Ofício/CMG nº 572/2019

Requerimento nº 0781/2019
Vereador: José L. Marques.
Assunto: Redutor de velocidade.

RELATÓRIO FOTOGRÁFICO REFENTE A VISITA TÉCNICA – RUA GABRIELA

Figura 02 – Declividade final “baixada”

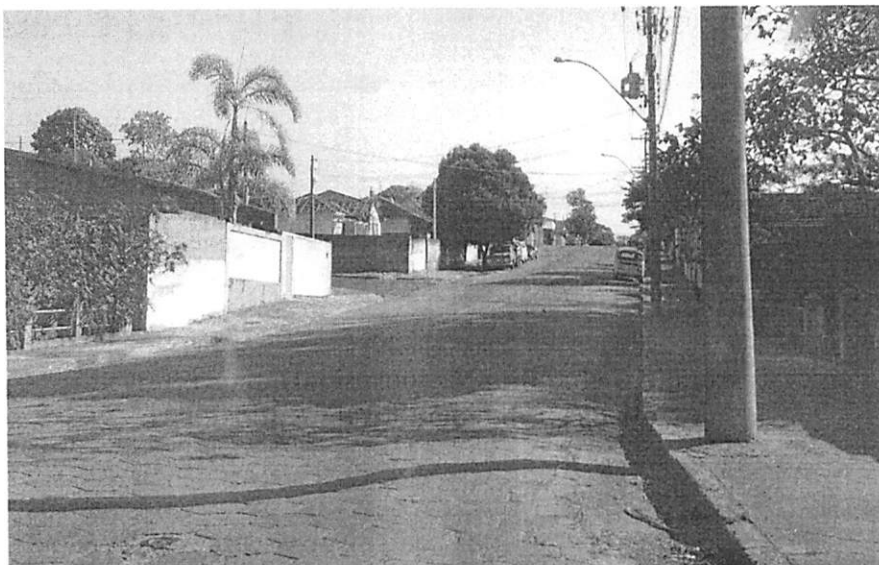
Após visita “in loco” e registro fotográfico, constatou-se que, segundo RESOLUÇÃO Nº 600 de 24 de maio 2016, o local requerido encontra-se em uma declividade acima do permitido, conforme inciso II, Art. 5º:

Conforme ilustram figuras 01 e 02. Em ruas com declividade alta, subentende-se que, o condutor já se encontra obrigado a ter disciplina em todo o percurso.

Em atenção ao contido no expediente, o Secretário Municipal de Habitação e Mobilidade Urbana informou que, conforme esclarecimentos técnicos do Departamento de Trânsito em anexo, não é recomendável a instalação de uma lombada no local indicado, o que contraria as normas de regulamentação do trânsito vigentes.
